Fiche signalétique : du parc Chénier au Canal du Midi Ouest

Du centre ville au canal du midi

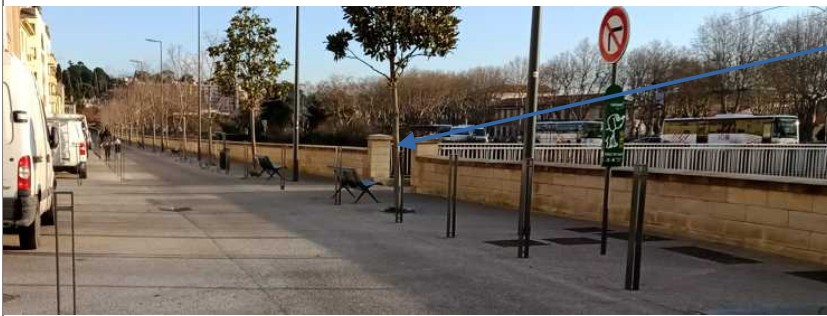
Marquages au sol qui pourrait en cohérence avec les panneaux et être transformés en bande cyclable.

bande cyclable sur A Semard entre intersection rue Lamourelle et Avenue d'Iéna.
